1.1 CONCEPTO TÉCNICO No. CT:	**CT-6544**
1.2 ÁREA:	Técnica y de Gestión
1.3 COORDINACIÓN:	Investigación y Desarrollo
1.4 REFERENCIA CRUZADA RADICADO FOPAE:	2012ER12314
1.5 RESPUESTA OFICIAL No.	RO-58059

2.1 SOLICITANTE:	CURADURÍA URBANA No. 5
2.2 PROYECTO:	Calle 72 Sur No 13B - 74 Este
2.3 LOCALIDAD:	4. San Cristóbal
2.4 UPZ:	51. Los Libertadores
2.5 BARRIO O SECTOR CATASTRAL:	Juan Rey
2.6 DIRECCIÓN:	Calle 72 Sur No 13B - 74 Este
2.7 CHIP:	AAA0145AZTD
2.8 MANZANA CATASTRAL:	90
2.9 PREDIO CATASTRAL:	05
2.10 ÁREA (Ha):	0.0078 (*)
2.11 FECHA DE VISITA: **FECHA DE EMISIÓN:**	Agosto 16 de 2012 Agosto 16 de 2012

Fotografía No. 1. Predio en donde se desarrollará el proyecto, ubicado en la Calle 72 Sur No 13B-74 Este de la Localidad de San Cristóbal - barrio Juan Rey.

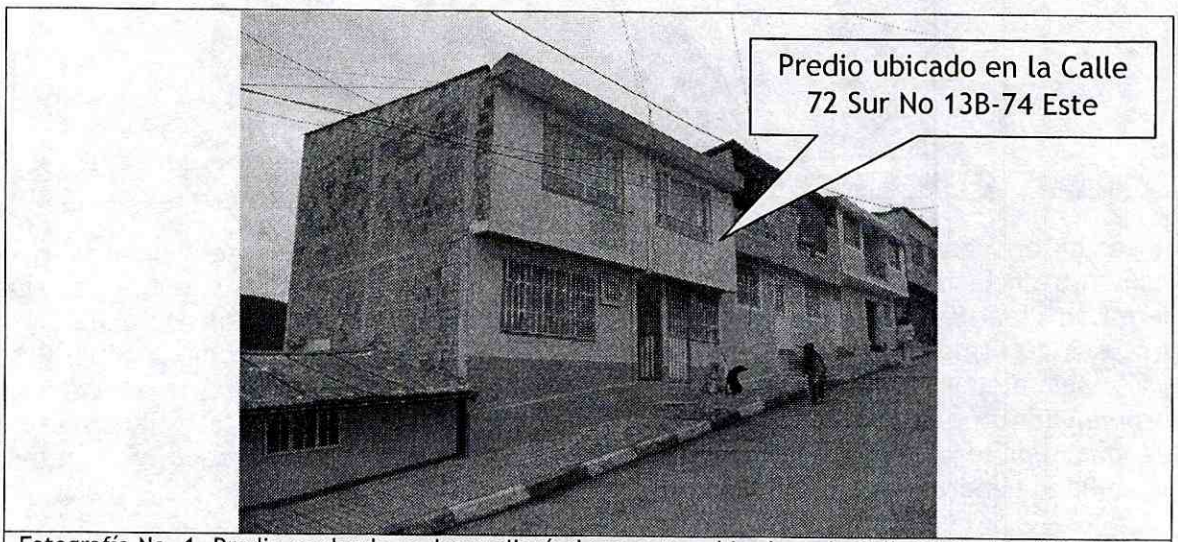
En el momento de la visita técnica al sector de la Calle 72 Sur No 13B-74 Este, en el sector catastral Juan Rey, de la Localidad de San Cristóbal, se encontró una (1) edificación de dos (2) pisos, presumiblemente con un sistema estructural tipo mampostería confinada, teniendo en cuenta que la descripción corresponde a una inspección visual que involucró sólo la parte externa de las edificaciones.

Finalmente y considerando que en la visita de campo efectuada al predio de la Calle 72 Sur No 13B-74 Este (Fotografías 1 y 2), se encontró construida una vivienda que posiblemente se ajusta a las especificaciones presentadas en la solicitud hecha por la Curaduría Urbana No. 5; se recomienda a la Alcaldía Local de San Cristóbal, verificar si se ha cometido alguna infracción urbanística para que si es del caso, lleve a cabo las acciones pertinentes dentro de su competencia como encargada del control urbano en su localidad.
